DODATEČNÉ INFORMACE K ZADÁVACÍM PODMÍNKÁM Č. 11

Armádní Servisní, příspěvková organizace, jejímž jménem jedná ředitelka Ing. Dagmar Kynclová, MBA (dále jen „zadavatel“) Vám v souladu s ustanovením § 49 zákona č. 137/2006 Sb., o veřejných zakázkách, v platném znění (dále jen „zákon“), sděluje následující dodatečné informace k zadávacím podmínkám vztahující se k veřejné zakázce na stavební práce zadané v otevřeném řízení s názvem „**Libavá – vybudování vodovodu a kanalizace v obci Město Libavá**“, uveřejněné v Informačním systému o veřejných zakázkách pod evidenčním číslem IS VZ US: 484296.

Technická zpráva části Vodovod, strana č.8 a strana č.12

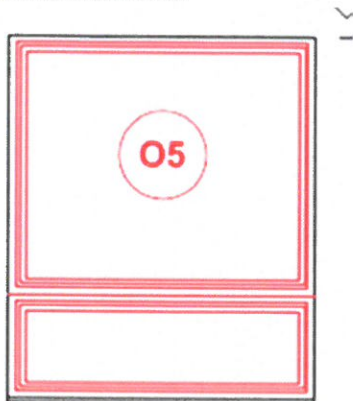
Na komunikaci před nadzemním hydrantem bude zajištěn volný prostor pomoci dopravního značení – značka B29 s dodatkovou tabulkou „Nástupní plocha pro požární techniku“. To zajišťí snadný a bezproblémový příjezd a napojení pro požární techniku.

- Ve slepém výkaze výměr schází položka pro započtení částky za dopravní značení, tak jak je uvedeno v technické zprávě na straně č.8 a č.12. Bude doplněna položka pro započtení částky za dopravní značení do slepého výkazu výměr?
- V případě, že nebude doplněna patřičná položka, do které položky slepého výkazu výměr máme dopravní značení započítat?

Položka doplněna nebude. Uchazeč cenu dopravního značení připočítá k položce D + M nadzemních hydrantů.

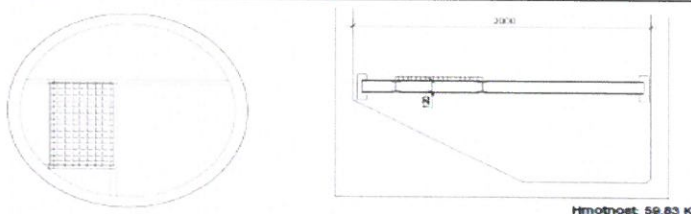
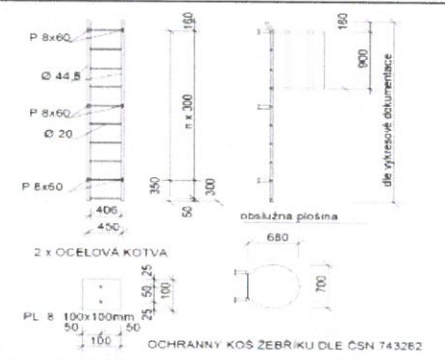
V dodatečné informaci č. 8 v odpovědi na dotaz 8.3 sdělujete, že nebudete uvádět výkresovou dokumentaci rozvaděčů nových zařízení ČOV. Dle našeho názoru nelze provést ocenění těchto rozvaděčů bez znalosti jejich základních parametrů.

Jestliže je rozhodnutí o neuvedení dokumentace rozvaděčů definitivní, ptáme se, podle jakých parametrů mají být tyto rozvaděče oceněny. V jejich popisu chybí základní parametry.

Na základě požadavků uchazečů vydává zadavatel vzorové schémata rozvaděčů pod názvem „ČOV – Libavá – schéma zapojení“ (viz Sdělení zadavatele) s tím, že uchazeč ocení rozvaděče dle vzorových schémat nebo obdobné rozvaděče stejných nebo lepších vlastností.
